**AVIS RELATIF À LA PROTECTION
CONTRE LES EVENTUELS EFFETS NOCIFS ET NUISANCES
PROVOQUÉS PAR LES RAYONNEMENTS NON IONISANTS
GÉNÉRÉS PAR DES ANTENNES ÉMETTRICES STATIONNAIRES**

Commune : FLEMALLE - Exploitant : ORANGE

Référence exploitant : 488L1_2 / 30331L1_2 / 40331L1_2 / 50331L1_2

Rapport n° 425 / 2025

Figure 1 : Vue en plan des lieux de séjour et des points de contrôle

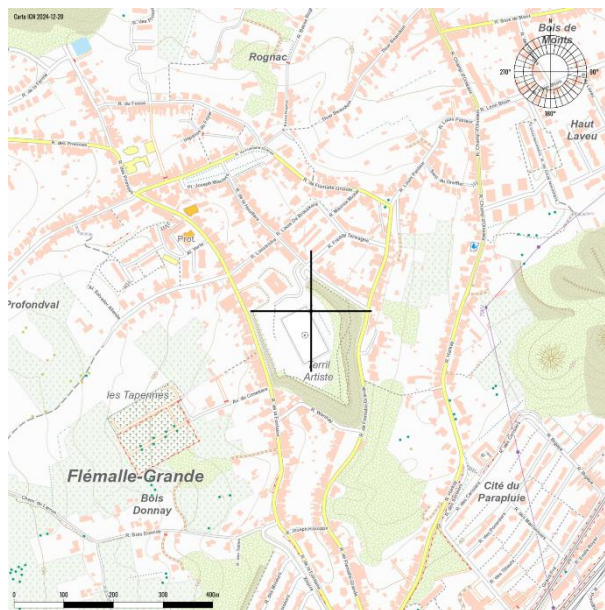
En ce qui concerne les antennes de l'installation mentionnées dans le tableau 1, la distance maximale à laquelle la limite pourrait être atteinte, à l'extérieur, est égale à 93,5 m. S'il n'y a pas de LS à une distance inférieure, les antennes respectent forcément la limite d'immission.

Dans le cas des LS situés à l'intérieur des bâtiments, une atténuation d'obstacle est prise en compte et il en résulte que la distance maximale à laquelle la limite pourrait être atteinte se réduit à 66,2 m.
